改善箇所説明図②

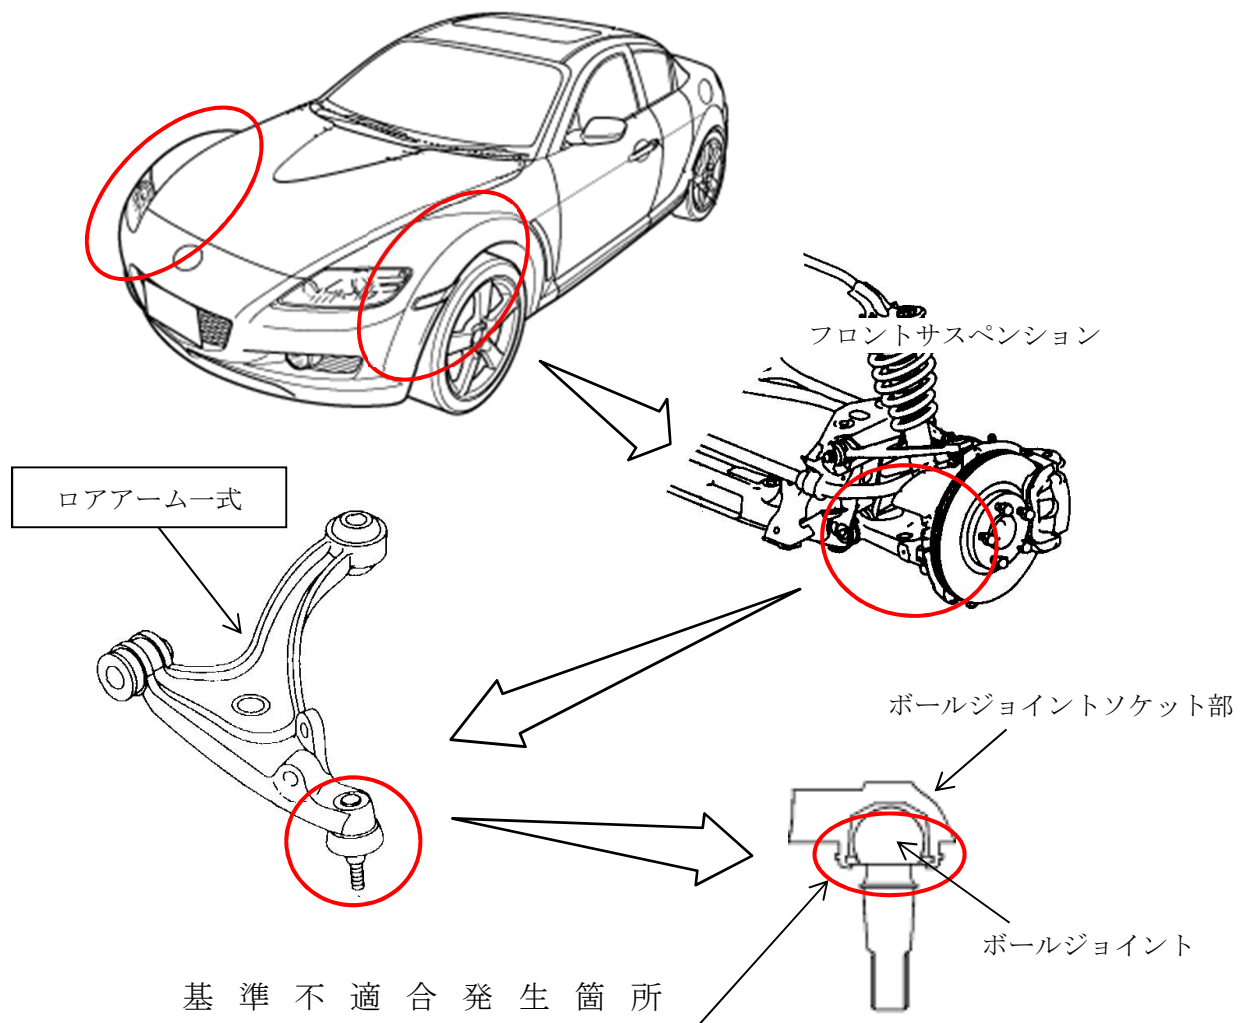
フロントサスペンションにおいて、ロアアームのボールジョイントの製造工程が不適切なため、ボールジョイントソケット部に亀裂が発生しているものがある。そのため、走行中に大きな衝撃が加わると、ボールジョイントソケット部からボールジョイントが外れ、最悪の場合、走行不能になるおそれがある。

全車両、ロアアーム一式を対策品に交換する。

識別：左リア・ドア・ロア・ヒンジ取付けボルト（下側）の頭に黄ペンを塗布する。
